Ligne d'interconnexion Hertel-New York

Complément de l'étude d'impact sur l'environnement

Réponses à la deuxième série de questions et commentaires
du ministère de l'Environnement et de la Lutte contre les changements
climatiques du Québec

Août 2022

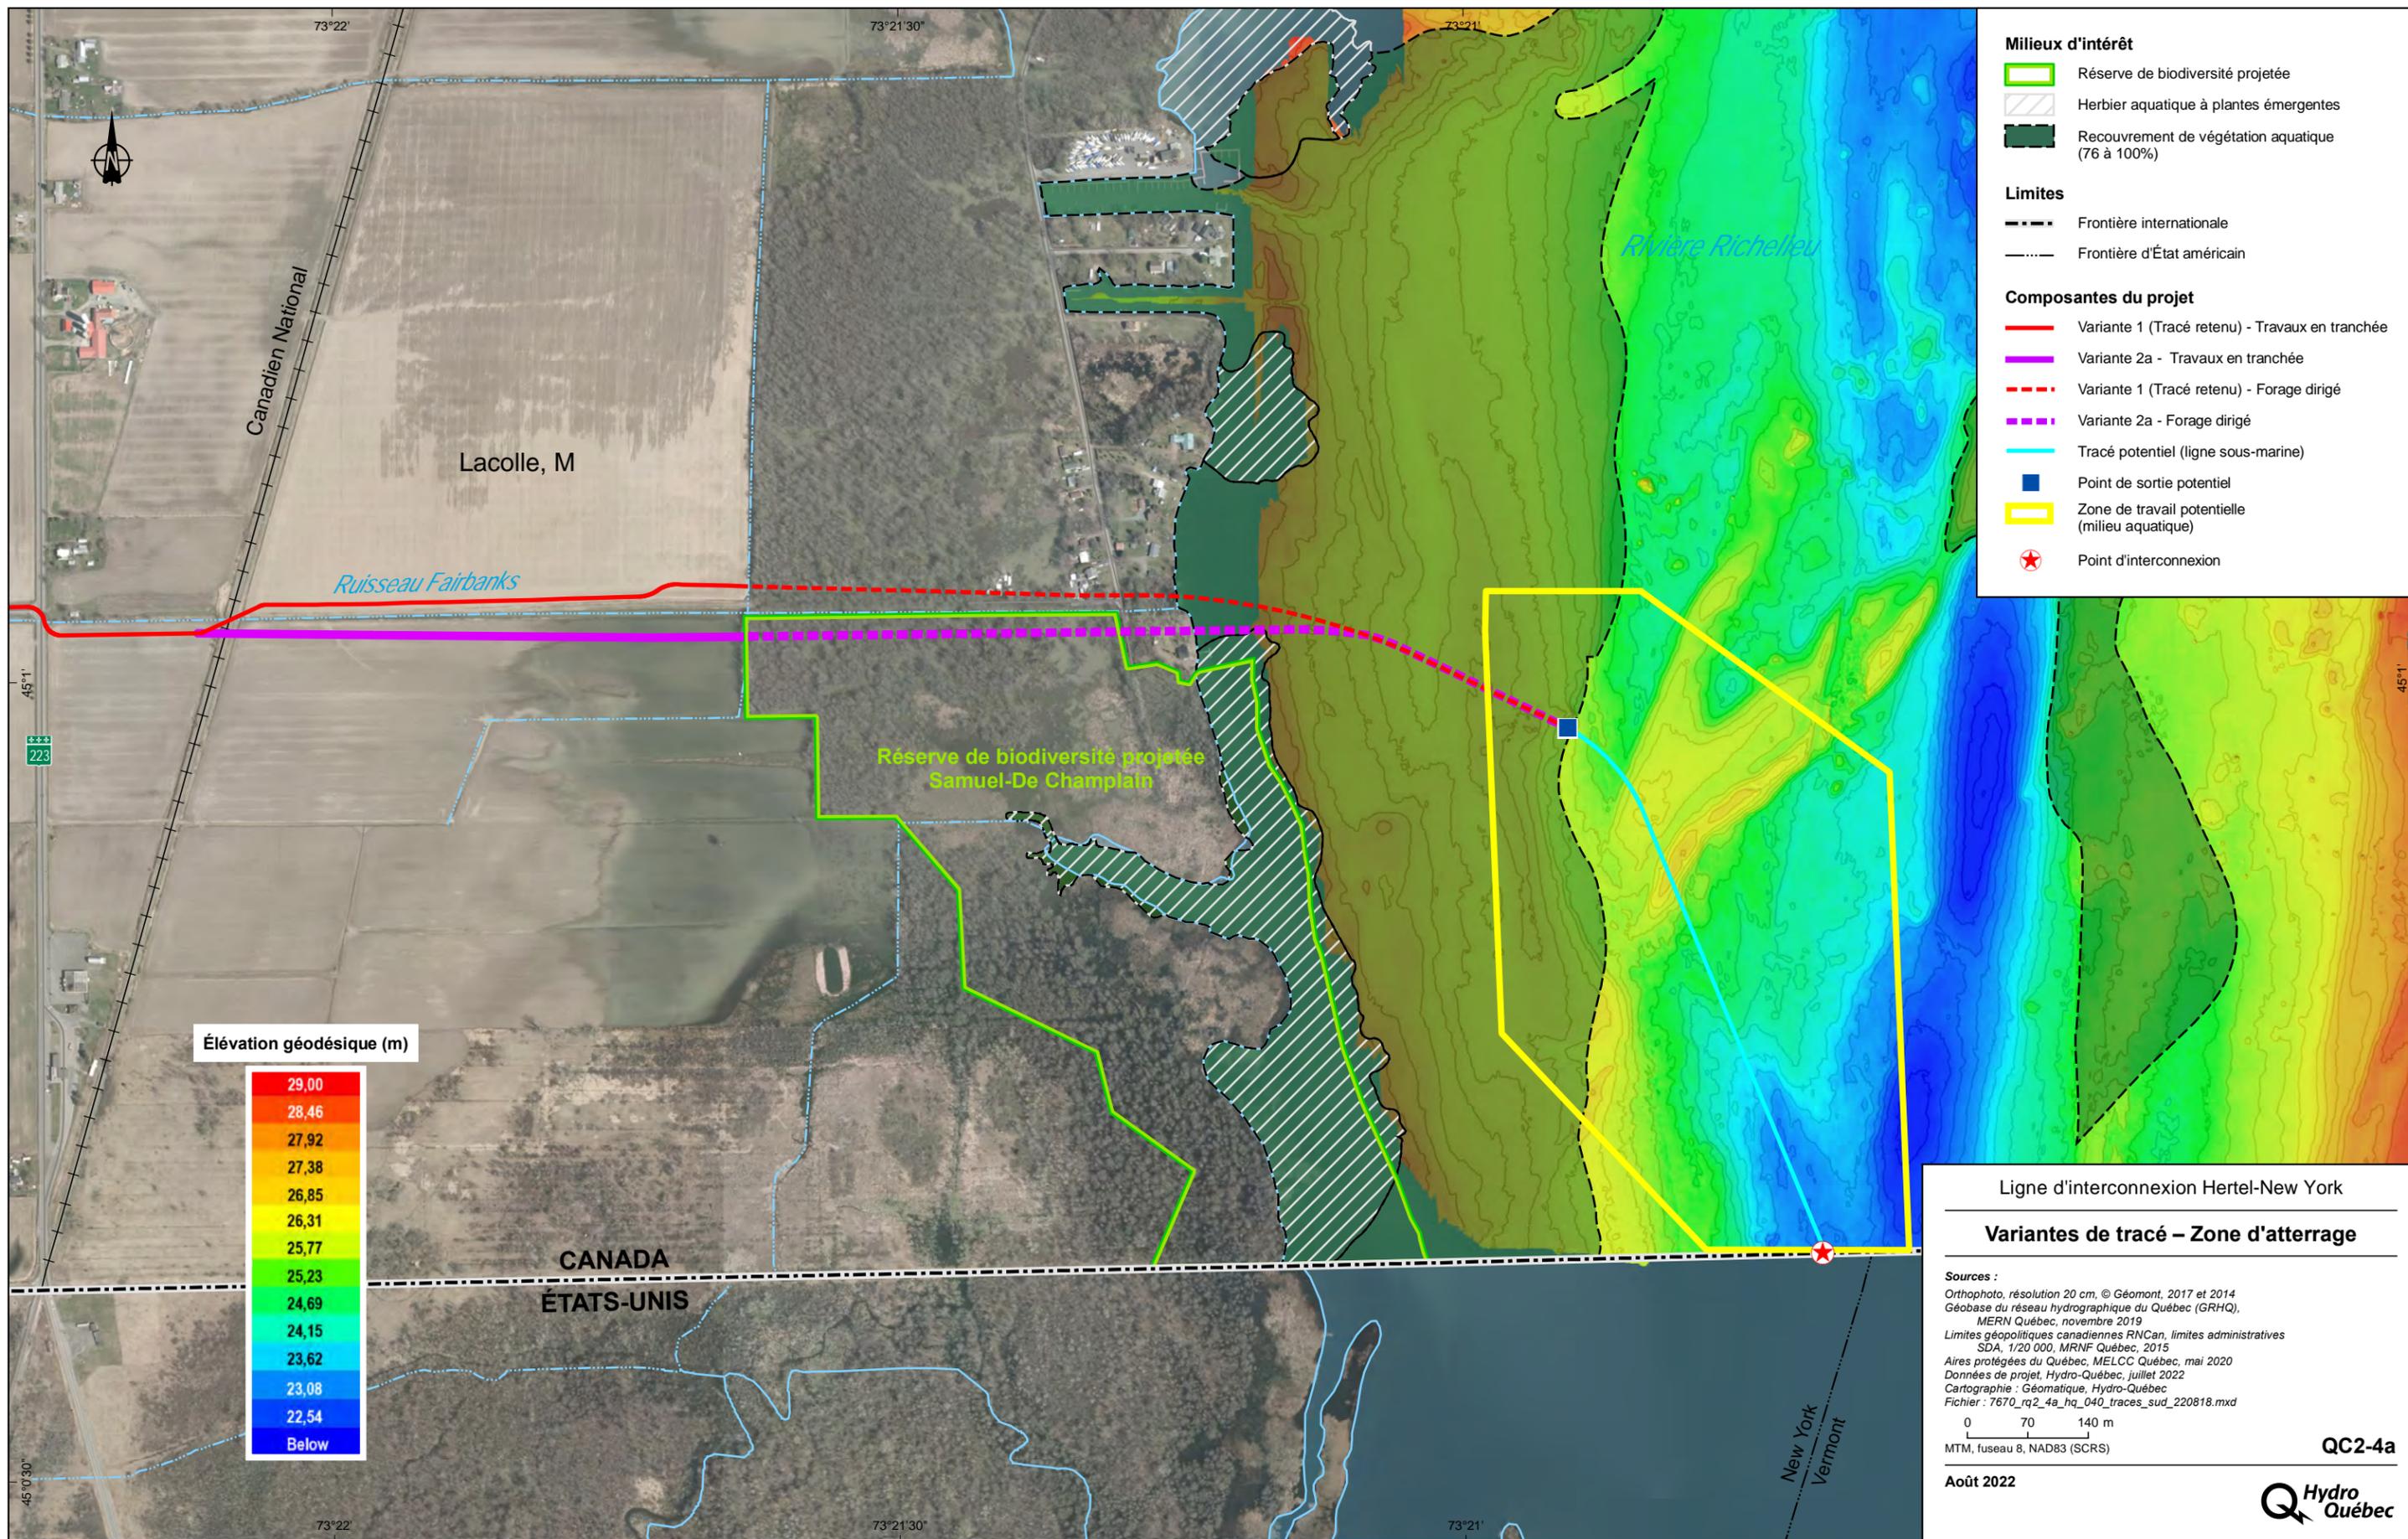
- a) Veuillez bonifier la justification du tracé retenu au nord du ruisseau Fairbanks dans le secteur sud de la zone d'étude, à proximité de la zone d'atterrissage. Cette justification doit notamment inclure les limitations environnementales, humaines, techniques et légales ayant mené Hydro-Québec à retenir ce tracé. Elle doit également inclure les infrastructures agricoles, ainsi que leur distance par rapport aux tracés, pour les deux variantes étudiées de part et d'autre du ruisseau Fairbanks.

- b) Seules deux variantes de part et d'autre du ruisseau Fairbanks ont été retenues à l'étude d'impact sur l'environnement. Veuillez préciser si d'autres secteurs ont été étudiés pour accueillir la zone d'atterrissage et les raisons de leur rejet. Cette justification doit permettre de cerner les efforts d'optimisation réalisés par Hydro Québec afin de réduire ces impacts sur les milieux naturel, agricole et humain.

- a) Dans le secteur de la zone d'atterrissage, le tracé traverse la route 223 par forage et ressort en terre agricole au sud du ruisseau Fairbanks. Le tracé se poursuit le long du ruisseau Fairbanks jusqu'à la voie ferrée du CN.

À partir de ce point, deux variantes de tracé ont été analysées (voir carte QC2-4a) :

- La variante 1 au nord du ruisseau Fairbanks;
- La variante 2a au sud du ruisseau Fairbanks.

Variante 1 - au nord du ruisseau Fairbanks (variante retenue)

La variante 1 traverse en diagonale la voie ferrée du CN en forage pour ressortir sur la terre agricole au nord du ruisseau Fairbanks. Elle se poursuit en longeant le nord du ruisseau Fairbanks dans un champ agricole en tranchée ouverte jusqu'au site de forage dirigé permettant l'arrivée des conducteurs provenant de la rivière Richelieu. Le point de départ du forage dirigé est situé à la limite « est » du lot près du ruisseau Fairbanks et du boisé. À partir de ce point, le tracé se poursuit en forage dirigé en ligne droite d'ouest en « est » sous le boisé et des terrains privés et courbe vers le sud-est pour ressortir au niveau de la rivière Richelieu.

Variante 2a - tracé au sud longeant le ruisseau Fairbanks (variante rejetée)

Cette variante traverse en ligne droite la voie ferrée du CN en forage. Elle continue dans un champ agricole au sud du ruisseau Fairbanks en tranchée ouverte jusqu'au site de forage dirigé permettant l'arrivée des conducteurs provenant de la rivière Richelieu. Dans ce cas-ci, le puits de départ est également à l'extrême « est » du lot agricole, mais du côté sud du ruisseau Fairbanks, près de la réserve de biodiversité projetée Samuel-de-Champlain. À partir de ce point, le tracé se poursuit en forage dirigé en ligne droite d'ouest en « est » sous la réserve de biodiversité projetée ainsi que des terrains privés avant d'atteindre la rivière et courbe vers le sud-est pour ressortir au niveau de la rivière Richelieu.

Au terme de la démarche d'analyse de variantes, la variante 1 a été retenue comme tracé de moindre impact.

Figure QC2-13 Positionnement du massif et remise en place de la terre végétale en emprise d'autoroute

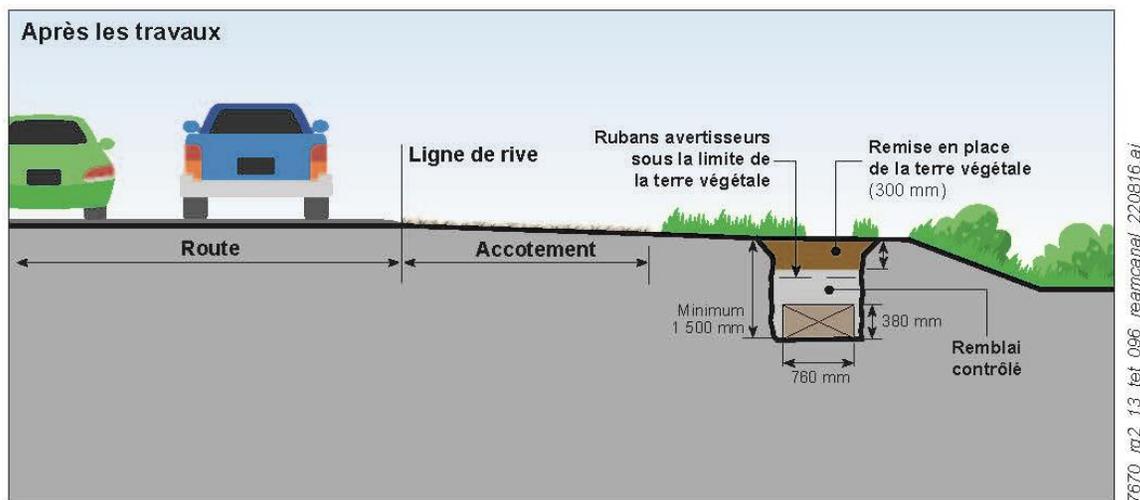
Hydro-Québec précise en réponse à QC-35 qu'une largeur de 1,4 m au-dessus de la canalisation a été considérée pour déterminer les superficies de MHH affectées de façon permanente. Cependant, il est également indiqué qu'il n'est pas permis de planter des arbres et des arbustes à moins de 1,5 m du centre-ligne afin d'assurer la dissipation de la chaleur des câbles. Le tableau 8-37 spécifie également pour la composante *Végétation* que « Pour la ligne, aucune végétation autre qu'herbacée ne sera tolérée au-dessus dans son emprise (4 m). (...) La végétation des marécages sera donc modifiée ». Selon ces renseignements, des impacts permanents sont possibles sur l'ensemble de la largeur de l'emprise de 4 m de la canalisation sur une ou plusieurs des composantes déterminantes (sol, eau et végétation) pour la remise en état des MHH.

Veillez vous engager à considérer toute la largeur au-dessus de la canalisation (4 m) pour le calcul des pertes permanentes en MHH. Veillez vous engager à déposer une mise à jour des superficies identifiées comme étant affectées de façon permanente et à modifier les tableaux 8-9 *Pertes permanentes de milieux humides* et 8-11 *Bilan des empiètements temporaires et permanents en milieu hydrique* au plus tard à l'étape de l'acceptabilité environnementale.

Depuis le dépôt de l'étude d'impact, de nouvelles informations concernant l'ingénierie de la canalisation souterraine ont été rendues disponibles et ont permis de réévaluer les pertes permanentes associées à cette infrastructure dans les milieux humides. Les nouvelles informations concernent, entre autres, l'épaisseur de sol pouvant être mis au-dessus de la canalisation (Figure QC2-13) et la compaction de la matière granulaire qui sera mise en place. Ainsi, la réponse ci-dessous tient compte de ces nouvelles informations.

Or, avec les informations présentées précédemment, il est raisonnable de suggérer que la partie située directement au-dessus du massif de canalisations peut soutenir une végétation humide, si elle est recouverte d'au moins 150 à 200 mm de sol et que l'eau est présente en quantité suffisante. Selon les nouvelles informations disponibles, la canalisation typique (voir figure QC2-13) qui sera construite en milieu humide sera composée :

- des conduites électriques contenues dans un massif de béton;
- d'un remblai contrôlé compacté à environ 90 % du P.M. (proctor modifié);
- de terre végétale, sur au moins 300 mm d'épaisseur.

En ce qui concerne la nature du milieu humide au-dessus de la canalisation, soit le maintien d'un groupement végétal de type marais ou marécage arbustif bas, Hydro-Québec considère qu'il n'y a pas de pertes de fonctions écologiques et que l'impact sera limité à une transformation des milieux humides et des habitats occasionnée par la maîtrise de la végétation. Ce constat a été démontré dans une large étude menée par AECOM en 2018⁷ dans les emprises de transport d'électricité. Par conséquent, dans les milieux humides où les travaux respecteront la coupe-type présentée à la figure QC2-13, aucune perte permanente de milieux humides n'est anticipée. Sur la base de ces informations, les 5 877 m² de pertes permanentes annoncées dans l'étude d'impact (p. 8-51) associées à l'enfouissement de la ligne souterraine sont maintenant considérées comme des pertes temporaires et non comme des pertes permanentes.

Hydro-Québec s'engage tout de même à déposer au MELCC une mise à jour des superficies identifiées comme étant affectées de façon permanente et à modifier les tableaux 8-9 *Pertes permanentes de milieux humides* et 8-11 *Bilan des empiètements temporaires et permanents en milieu hydrique* lors de l'étape de l'acceptabilité environnementale.

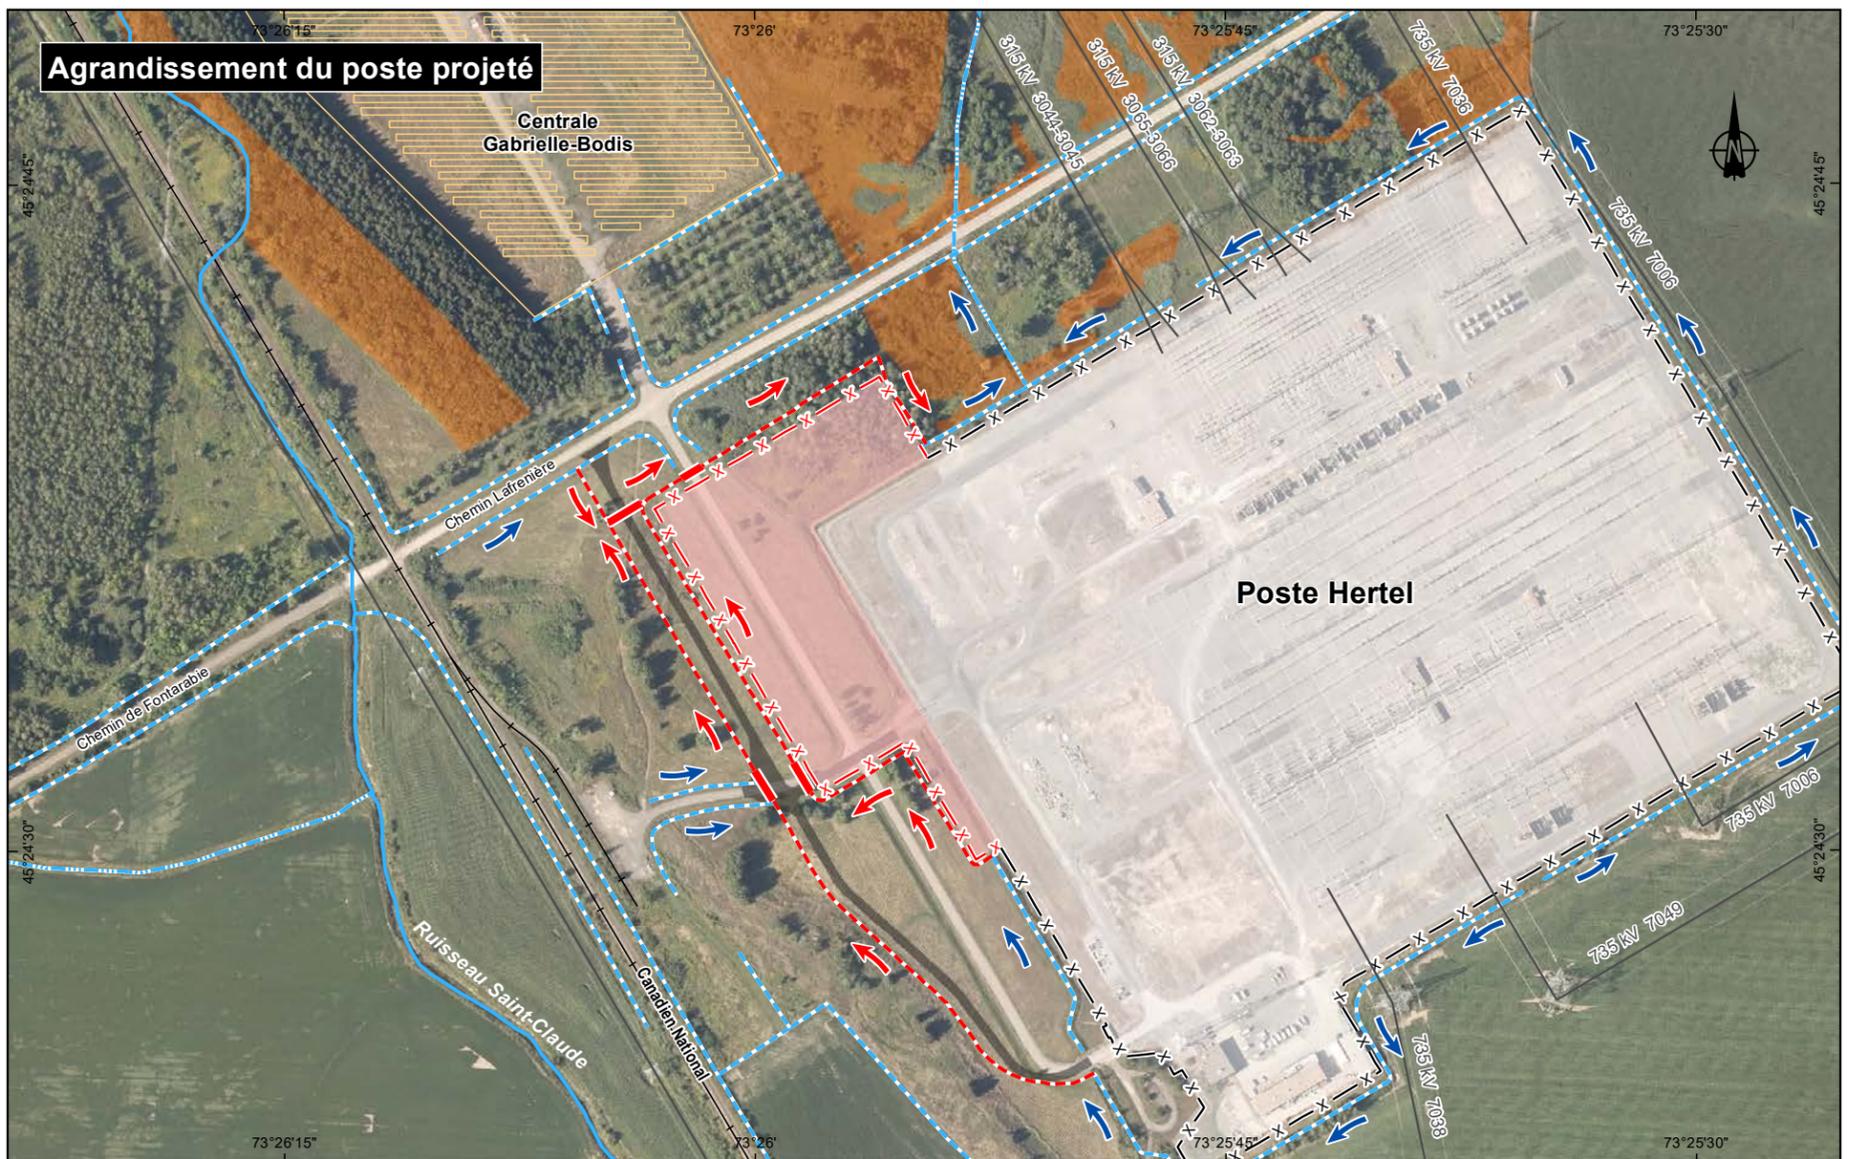
En réponse à QC-47, Hydro-Québec mentionne que les travaux n'auront aucun impact sur l'hydrologie de l'habitat de la Rainette faux-grillon de l'Ouest (*Pseudacris triseriata*) puisque la zone des travaux se situe à plus de 100 m de celui-ci, ainsi qu'en raison de la présence d'une voie ferrée et d'une route entre cet habitat et le poste Hertel. Notons toutefois qu'un fossé de drainage et un ponceau près du poste Hertel permettent de croire qu'un lien hydrique existe entre le poste Hertel et les deux occurrences de Rainette faux-grillon de l'Ouest au nord de celui-ci (CDPNQ #16463 et 17141). Considérant l'importance de cet habitat de reproduction comme lieu de connectivité entre les deux métapopulations de Rainette faux-grillon de l'Ouest du secteur et de la modification indirecte possible de celui-ci par une perturbation des apports en eau, des précisions sur les mesures mises en place pour éviter toute modification à l'hydrologie du secteur sont nécessaires.

Veillez vous engager à mettre à jour les impacts du projet sur l'habitat de la Rainette faux-grillon considérant qu'un lien hydrique existe entre le poste Hertel et les deux occurrences de Rainette faux-grillon de l'Ouest au nord de celui-ci au plus tard lors de l'étape de l'acceptabilité environnementale du projet.

Le principal lien hydrique entre l'occurrence du CDPNQ #17 141 et le poste Hertel est le cours d'eau intermittent qui débute au poste Hertel et qui s'écoule vers le nord (station de caractérisation de traversées de cours d'eau CE30-1 et CE30-2, Carte C-1 de l'étude d'impact). Ce cours d'eau est alimenté par plusieurs fossés situés autour du poste. Lors de l'agrandissement du poste, les nouveaux fossés qui alimentent ce cours d'eau continueront de s'écouler dans le même sens et de se déverser dans ce dernier (Carte QC2-16).

Selon les calculs hydrauliques effectués, l'ensemble des modifications du poste Hertel permettra d'avoir, au minimum, un apport en eau au cours d'eau CE30-1 équivalent à l'apport actuel. Les milieux humides situés de part et d'autre de ce cours d'eau et en aval de celui-ci conserveront le même lien hydrique qu'avant les travaux. De plus, des mesures d'atténuation pourront être mises en place pour imperméabiliser certains fossés et protéger le marécage arbustif (MH1-1; carte C-1 de l'étude d'impact), situé entre le poste et le Chemin Lafrenière, contre l'effet drainant des fossés qui auront été déplacés (ex. limiter la profondeur, mettre une géomembrane ou une paroi en argile, etc.).

L'aire d'implantation de l'agrandissement du poste Hertel a été modifiée (voir carte QC2-16). L'optimisation de l'agrandissement permet d'éviter les empiétements permanents dans le marécage arbustif MH1-1 situé à son pourtour (entre le poste et le chemin Lafrenière). L'agrandissement du poste se situe à l'ouest et au nord du poste actuel.

Hydro-Québec s'assurera que le nouveau fossé le long de l'agrandissement sera aménagé à l'extérieur du milieu humide. De plus, le fossé existant entre le poste et le milieu humide ne sera pas modifié.

Selon les calculs hydrauliques effectués, l'ensemble des modifications du poste Hertel permettra d'avoir au minimum un apport en eau au cours d'eau CE30-1 équivalent à l'apport actuel.

Il est prévu lors de la conception des plans et devis de l'agrandissement de s'assurer que la profondeur des fossés projetés minimise l'impact sur le milieu humide présent. Ainsi, le futur fossé ne drainera pas le milieu humide. Hormis le niveau du fond de fossé, pour réduire les effets du fossé sur le milieu humide, il est aussi possible d'ajouter des mesures de protection pour réduire ses effets drainants (ex. paroi en argile, géomembrane, etc.).
